「デジタル安全保護系に関する日本電気協会規格の技術評価に関する検討チーム会合 における日本電気協会への説明依頼事項(その2)」に対する回答 (JEAC4620-2020 及び JEAG4609-2020)

令和4年●月●日
(一社)日本電気協会
原子力規格委員会

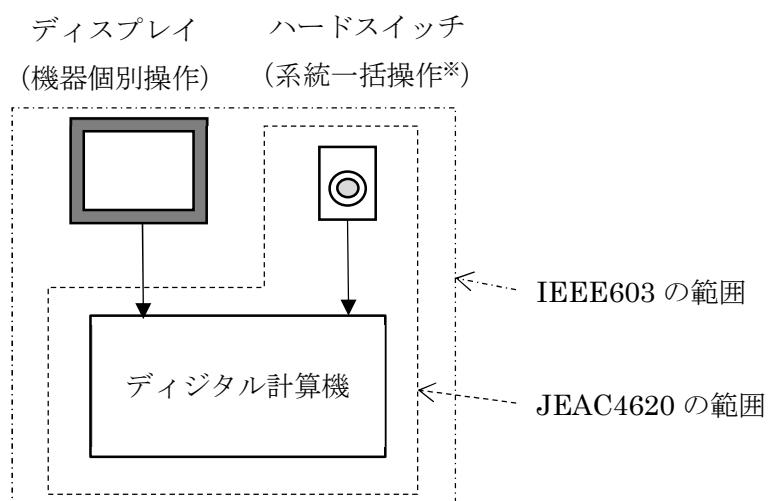
(2) 7ページ(2)において、IEEE規格、IEC規格から本規程に反映した事項について質問しました。IEEE603等では手動操作系も含め広く安全系のソフトウェアが対象となると理解しています。手動操作回路についてどのように対応したのかを説明して下さい。また、規格・ガイドが対象とする設備及び技術の範囲をIEEEの最新版と比較して示して下さい。

国内のディジタル安全保護系に関する手動操作としては、ディスプレイによる機器個別操作とハードスイッチによる系統一括操作に大別されます。工学的安全施設系を作動させる設備として系統一括操作のハードスイッチは安全保護系相当であり、JEAC4620の対象としています。一方、機器の個別操作のためのディスプレイは、ディジタル計算機による工学的安全施設作動系の演算・論理回路に含まれず、JEAC4620の対象外としています。なお、IEEE603-2018は“safety system”を対象としており、操作部はすべて含まれていると考えます。

JEAC4620の「4.14 手動操作」については、2008年制定当時の安全保護系の規格であるJEAG4604-1993の要件を参照しています。IEEE603の手動制御の項の中でこれ以外の要件として、操作部の設置場所や操作回数などの最少化などがありますが、これらは制御室の設計や誤操作防止対策などによるものと考え、JEAC4620に反映しておりません。
